Vyjádření č. 031987/2020/PT

Vyjádření k :

sloučenému územnímu a stavebnímu řízení

Název stavby : Předprostor hřbitova v Kvítkovicích
Předloženo : DÚR+DSP, Ing. arch. Jitka Ressorová, 02/2020
Investor : Město Otrokovice

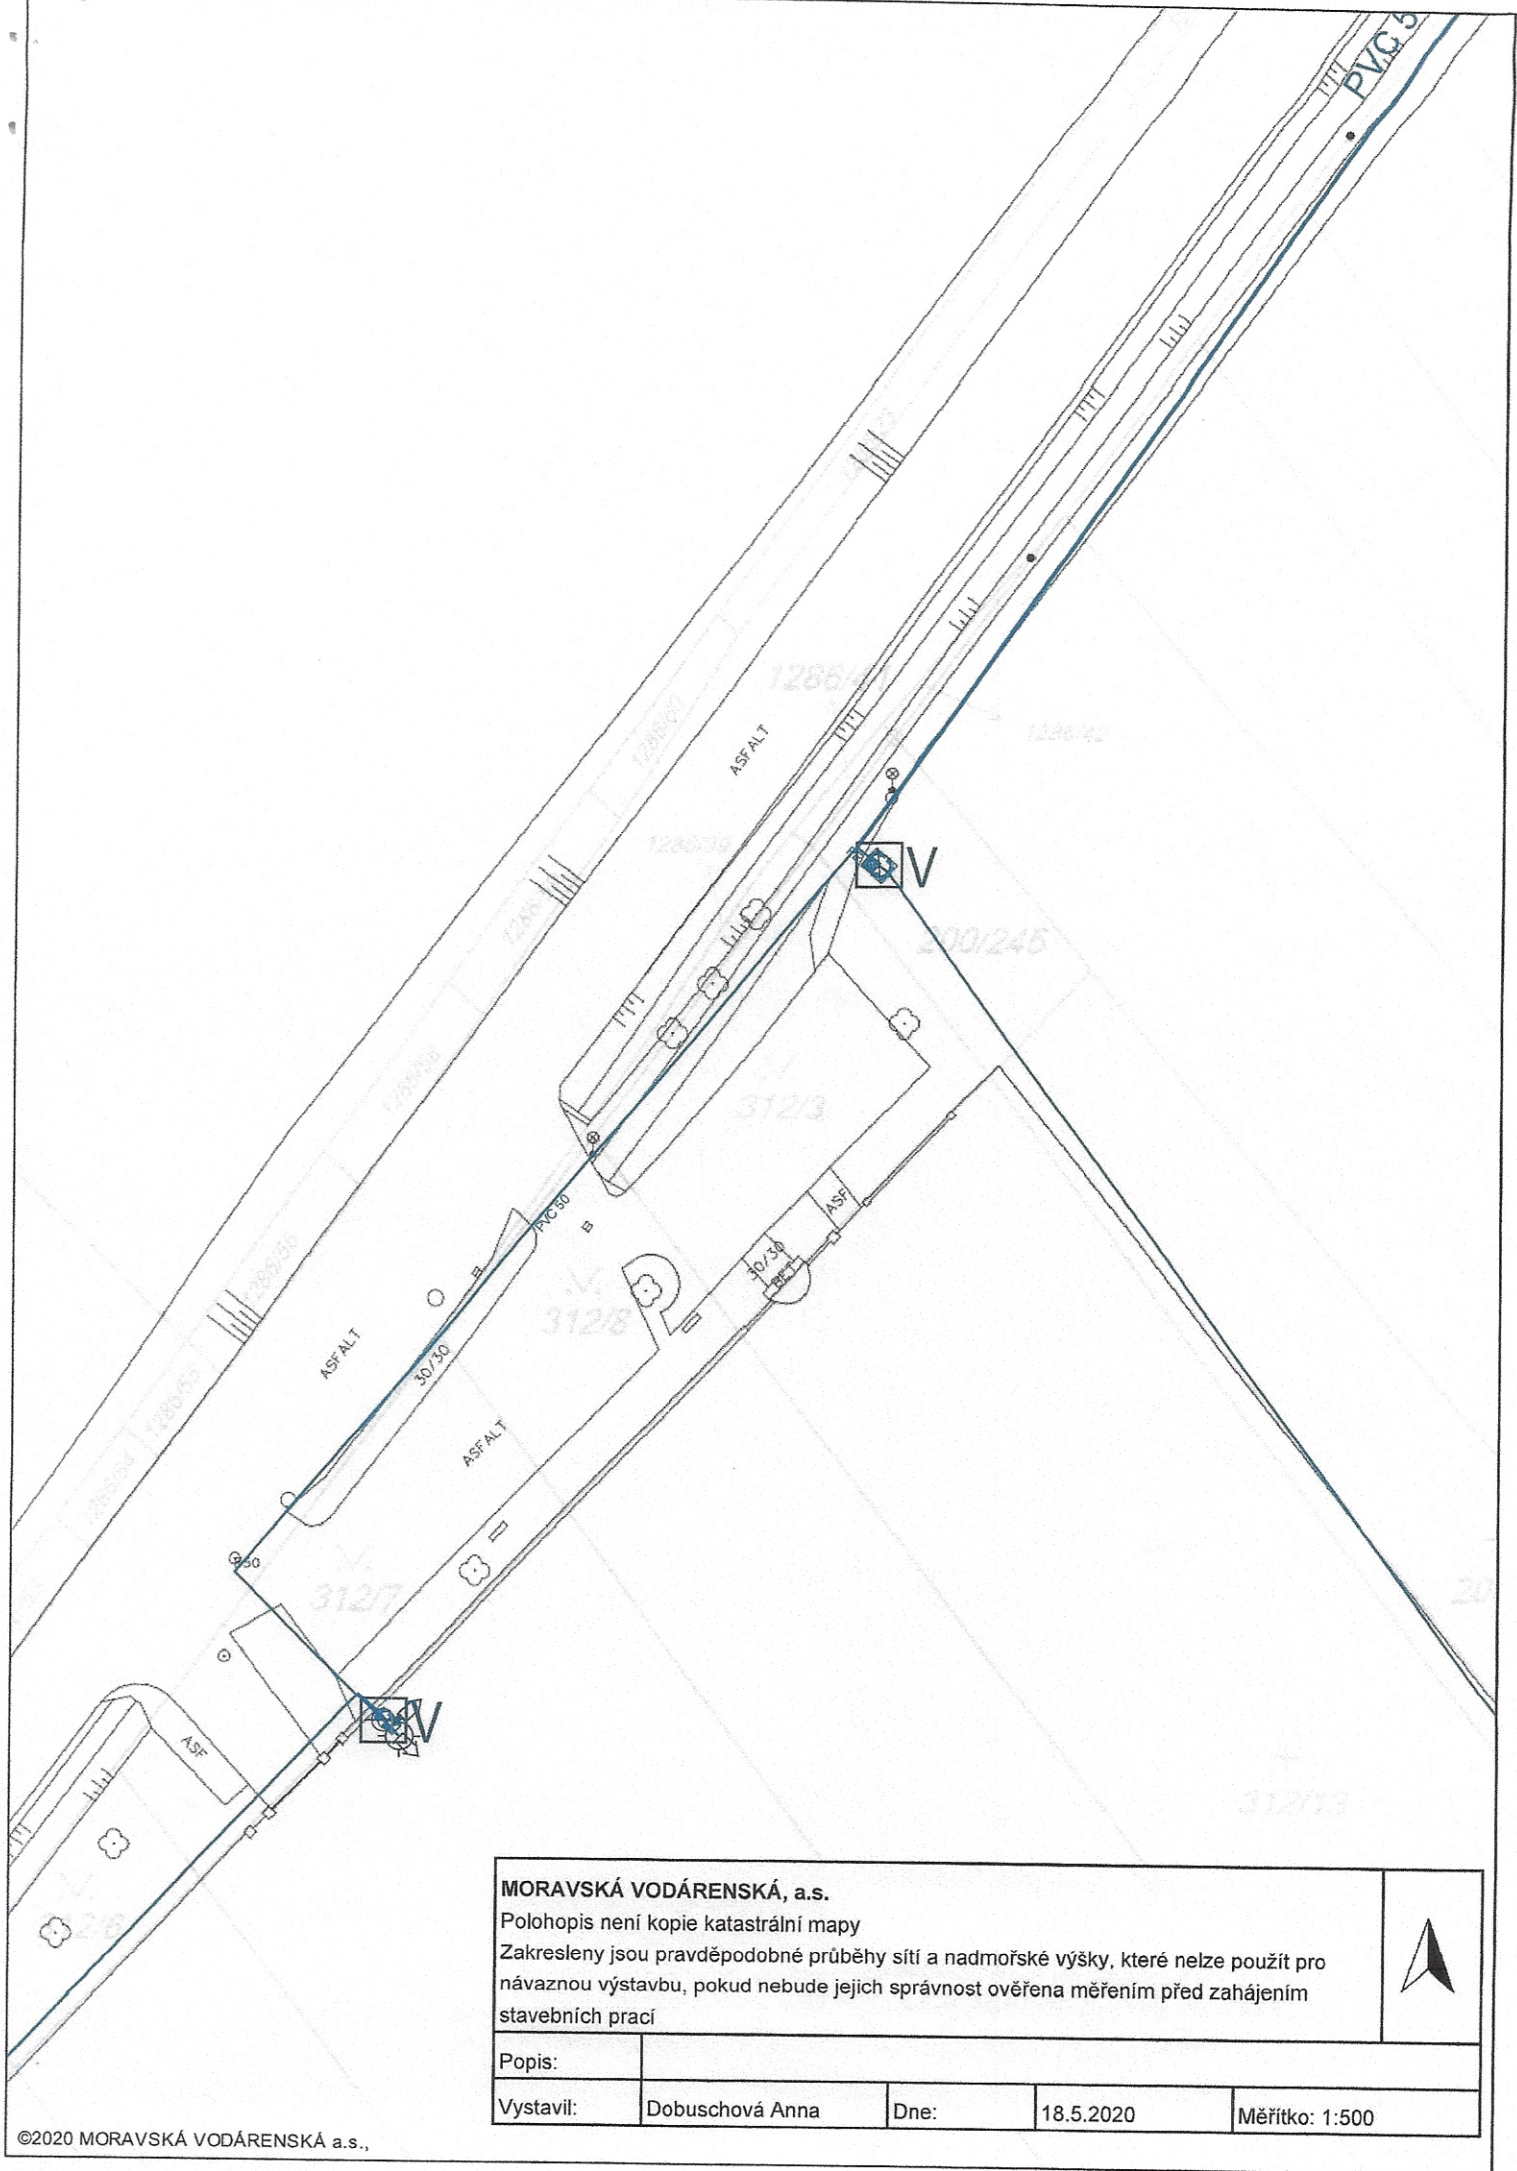
Upozorňujeme na vodovodní řad PVC DN 50 v místě stavby a vodovodní přípojky (viz situace GIS). Přesné trasy přípojek neznáme, nutno zjistit u majitelů přípojek. Kanalizační zařízení v majetku VaK Zlín, a.s., ani v provozování MOVO, a.s., se v dotčené lokalitě nenachází.

- Při situování objektů (např. sloupů VO, oplocení apod.) požadujeme dodržení ochranného pásma vodovodního zařízení dle zákona č. 274/2001 Sb. o vodovodech a kanalizacích, tj. 1,5m od vnějšího líce potrubí na obě strany.
- Pokud budou dotčeny poklopy našich zařízení (šoupátek vodovodních řadů, hydrantů nebo přípojek) požadujeme jejich úpravu do nové nivelety odbornou firmou a jejich protokolární předání zástupci MOVO, a.s.
- Zařízení staveniště nesmí být situováno na poklopech našich zařízení - šoupátek vodovodních řadů, hydrantů nebo přípojek.
- V případě pojezdu těžké techniky nad vodovodními řady je nutno potrubí vhodným způsobem zabezpečit, např. překrytí silničními panely.
